ENMIENDA N° 1

San Salvador, 7 de junio de 2022

El Ministerio de Salud, a través del Área de Adquisiciones y Contrataciones de la UNIDAD DE GESTIÓN DEL PROGRAMA, de conformidad al *numeral 2.25 Claridad de los Documentos de Licitación de las Políticas para la Adquisición de Bienes y Obras Financiados por el Banco Interamericano de Desarrollo GN-2349-15*, informa a todas las personas (naturales y jurídicas) que obtuvieron los documentos de la Comparación de Precios del proceso N° PRIDESII-371-CP-O-MINSAL denominado “READECUACIÓN Y REMODELACIÓN DE LAS INSTALACIONES DEL ALMACÉN REGIONAL DE SALUD DEL ÁREA METROPOLITANA DE SAN SALVADOR Y EL CENTRO NACIONAL DE BIOLÓGICOS”, que se ha realizado ENMIENDA N°1 al Documento, producto de consultas efectuadas por posibles participantes, como se detalla a continuación:

DETALLE MM-1
MUELLE DE DESCARGA
Esc 1:15

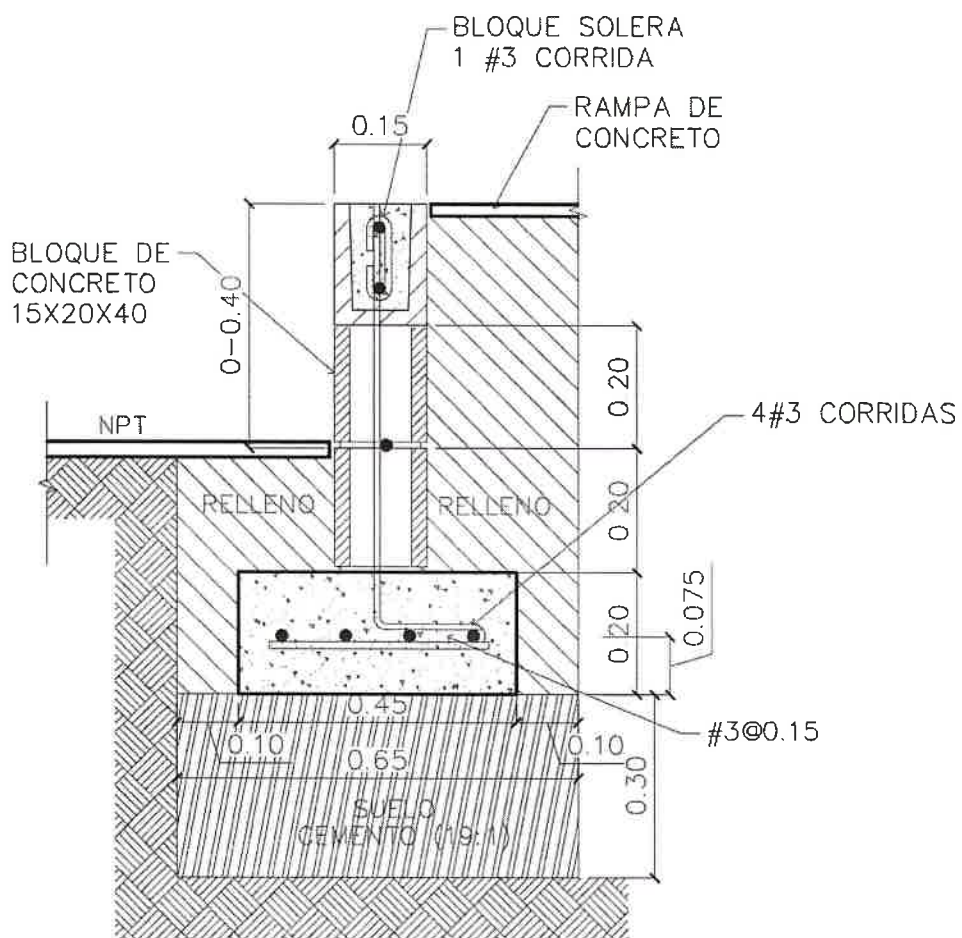
N°	Como dice el Documento de Comparación de Precios	Como debe decir el Documento de Comparación de Precios
1	No incluye detalle de estructuras para MM-1	Se ha incorporado detalle de estructuras para MM-1
2	En el plano E-04 detalles estructurales de pared, para el detalle de PR no se especifica la altura del estrato de suelo cemento.	Se adjunta el detalle complementado con sus acotamientos.

1. Detalle estructuras para MM-1 en plano E-02

Se adjunta el detalle y se ha agregado en la hoja 22 (E-04) DETALLES ESTRUCTURALES DE PAREDES Y TECHOS
